<b>EMETTEUR :</b> MTBE sa	<b>DATE :</b> 10/9/2021
<b>OBJET :</b> Projet hydroélectrique du Gatineau	
<b>CONTENU DU DOCUMENT :</b>  Compléments au dossier unique pour l'autorisation de la mise en œuvre et de l'exploitation du projet hydroélectrique du Gatineau

<b>DEMANDEUR</b> Electr'eau (Sebastien Bensch)	<b>REALISATION</b> Laurent Dewandre
<b>MTBE sa</b>  Rue Guillaume d'Orange B-4100 Seraing (Belgique) Tel : +32 (0)4 325 08 00 Mail contact : <a href="mailto:hydro@mtbe.be">hydro@mtbe.be</a> Web : <a href="http://www.mtbe.be">www.mtbe.be</a>	<b>REFERENCE</b>  21_EXP_056_v00

Le présent document est rédigé pour présenter les éléments demandés au travers de l'avis formulé sur le dossier. Si des contradictions interviennent entre les deux documents, le présent dossier fait foi.

Figure 1 : évolutions des débits sur la période 1 juin - 31 octobre

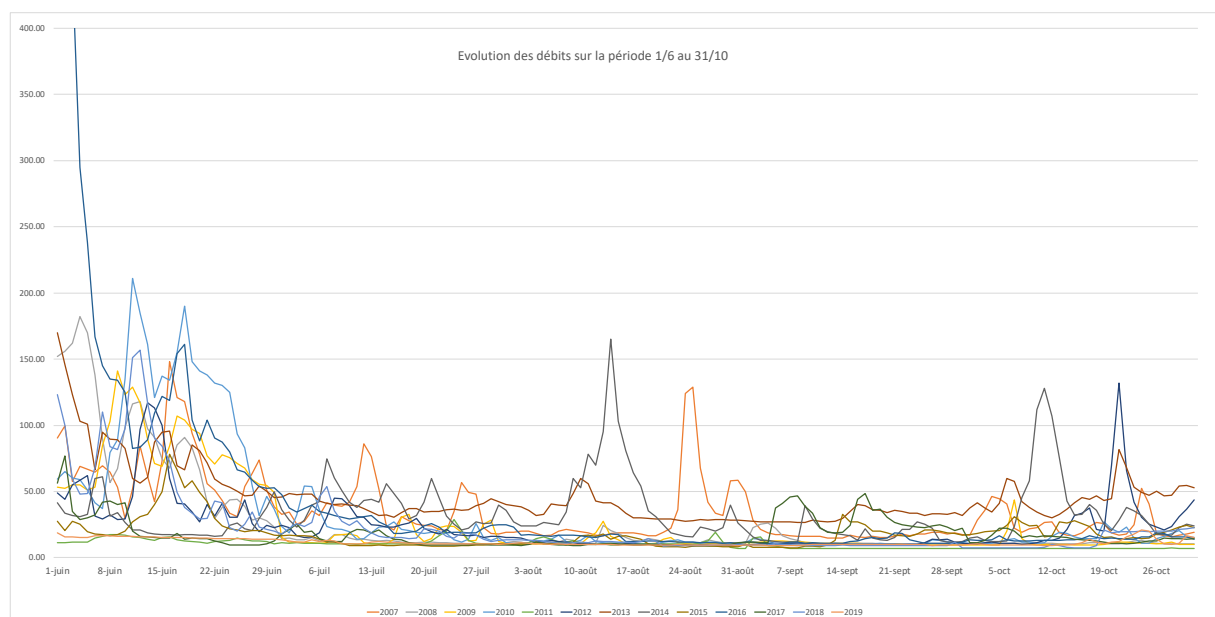
« Afin de gagner en lisibilité, un plan d'implantation des batardeaux est à joindre au dossier. De plus la nature des matériaux utilisés pour la réalisation des digues (type, taille, volume) et leurs modalités de mise en œuvre sont à développer ; »

La mise à sec de la zone est prévue pour des débits de la Creuse allant jusque 220 m<sup>3</sup>/s

Le graphique ci-dessus montre l'évolution des débits sur la période allant du 1 juin au 31 octobre pour les 13 années prise en compte dans l'étude hydrologique. Il est à remarquer que l'essentiel des piques de crues se situent sur le mois de juin. Bien que le planning de chantier se situe sur cette période, la phase préparation de chantier qui ne se déroule pas sur la rivière occupe la première partie de cette période.

Figure 4 : organisation du chantier

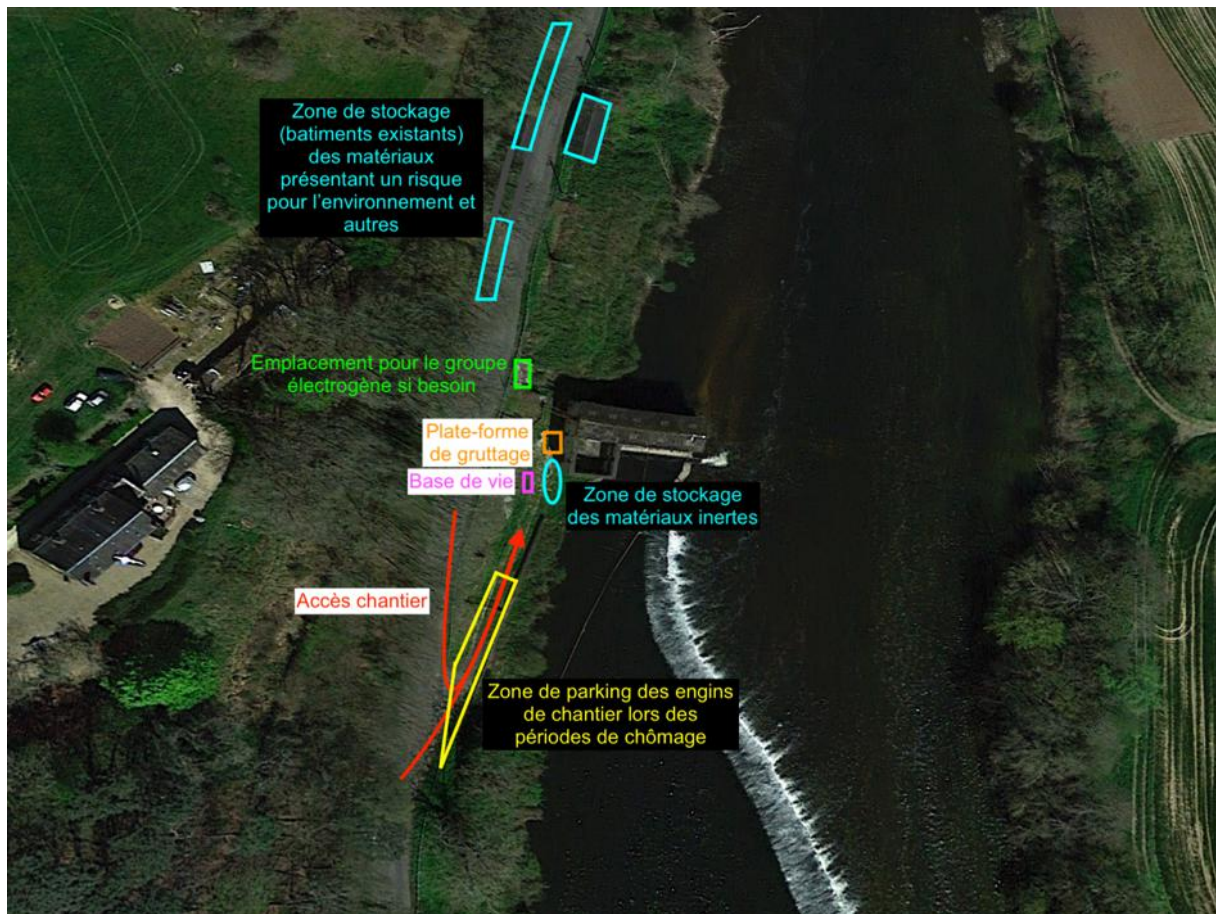
« Il est prévu une zone d'installation de chantier et de stockage sur environ 200 à 250 m<sup>2</sup> en rive gauche de la Creuse, directement à l'aval du bâtiment existant. Une note et une vue en plan présentant l'organisation de cette zone est à ajouter au dossier. Ces documents doivent permettre la compréhension de l'organisation et du stockage du matériel, des matériaux, des engins, des hydrocarbures et des déchets sur le chantier. »

L'organisation du chantier est présentée à la figure insérée ci-dessous.

Figure 11 : échancrure de débit d'attrait

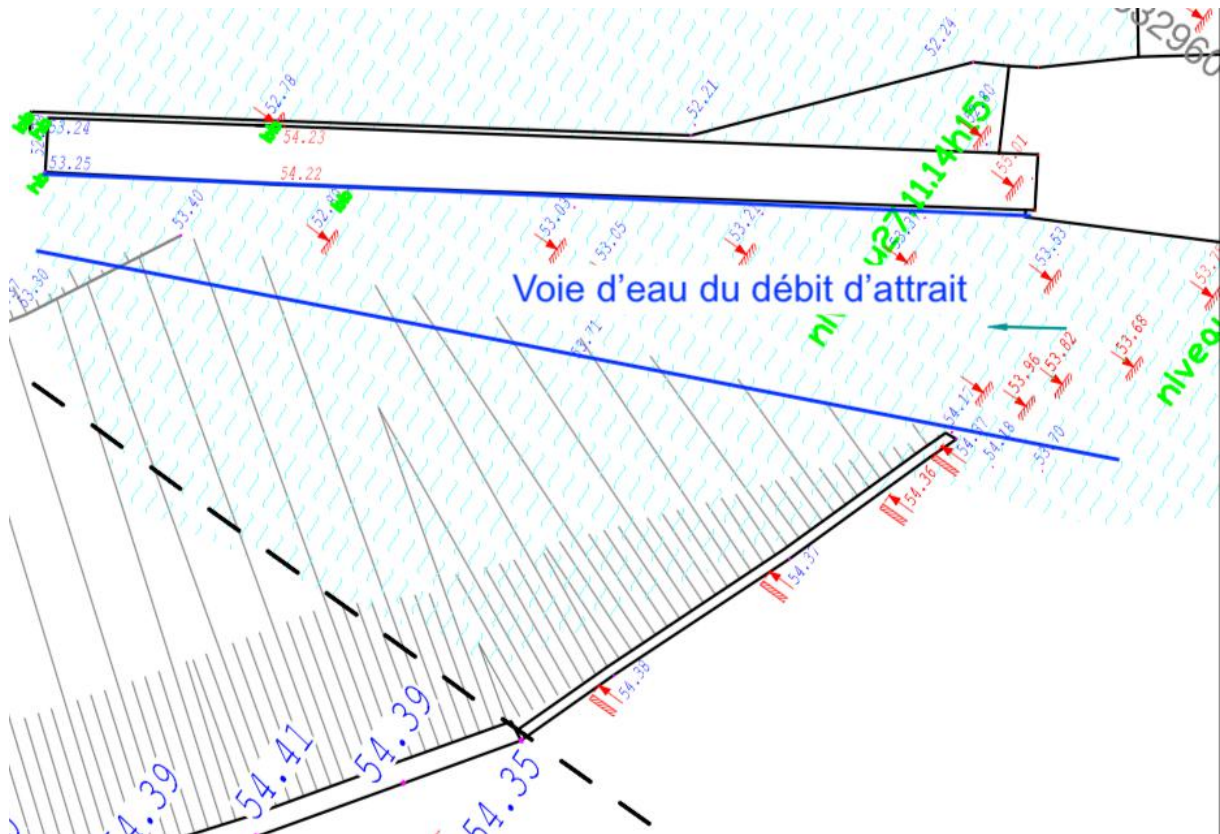
« Des plans précis cotés sont à fournir et de nouvelles simulations hydrauliques liées aux lignes d'eau mises à jour sont à produire en tenant compte des travaux de Wang et al. (2010) sur les coefficients de débit au niveau des fentes de la passe à poissons existante localisée en rive droite de la Creuse. Les conséquences éventuelles du rétrécissement des écoulements en amont du dispositif sont à analyser. Enfin la largeur de l'échancrure de débit d'attrait existante est à augmenter afin de diminuer la compacité du jet et ainsi améliorer l'attractivité de l'entrée de la passe à poissons.

A l'extrémité droite du seuil se trouve une échancrure. A l'heure actuelle, celle-ci est de forme triangulaire.

La résultante de cette échancrure est un jet d'eau concentré. Ce type de jet présente une problématique par rapport à la localisation de l'entrée piscicole de la passe. En effet, il peut être source de confusion pour les poissons à la montaison. Sur demande des services de l'OFB, il est proposé de modifier les modalités de restitution de ce débit d'attrait. Le jet sera élargi et aura, lorsque le niveau d'eau amont sera de 54.33 m NGF une lame d'eau de 0.30. Le seuil de cette échancrure sera donc établi à la cote 54.03 m NGF. La largeur sera portée sur une distance de 10.3 m.

Figure 22 : réception de la goulotte de dévalaison.

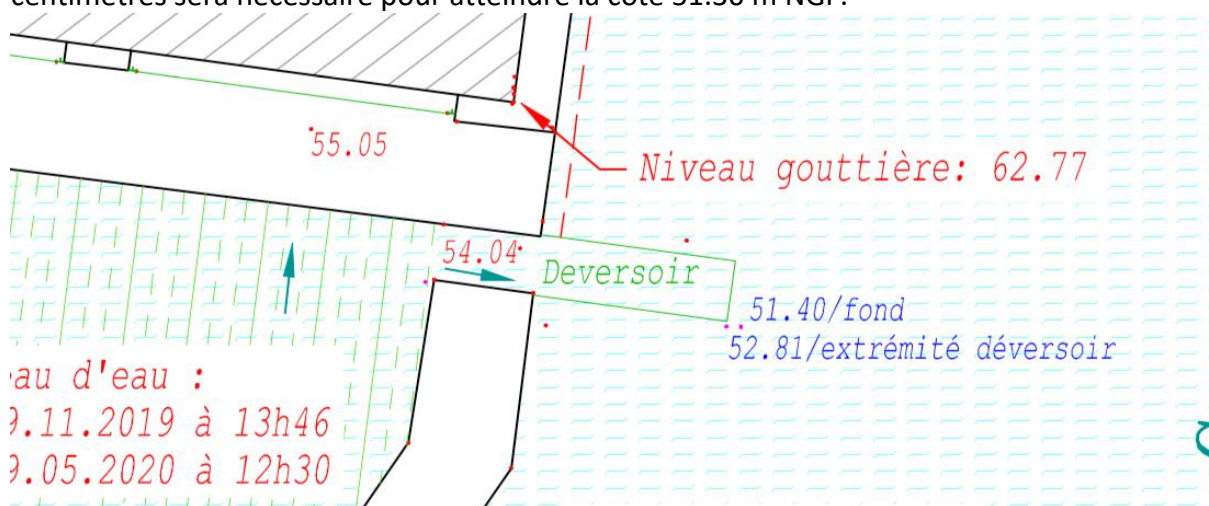
Pour réduire les retards de migration et permettre aux poissons dévalant la Creuse de disposer d'une autre voie de passage que celle des turbines, des exutoires de dévalaison correctement dimensionnés et positionnés sont à mettre en place. Des plans de phase « Projet » de l'intégralité du dispositif sont à présenter.

La réception aura une hauteur d'eau à l'étiage de 1 m à minima. Ce point fera l'objet d'une attention particulière à la dépose du batardeau qui sera, pour partie, implanté en lieu place de la fosse de réception. Celle-ci sera aménagée à la pelleuse.

Par rapport à la situation existante, on constate qu'un abaissement d'une dizaine de centimètres sera nécessaire pour atteindre la cote 51.30 m NGF.
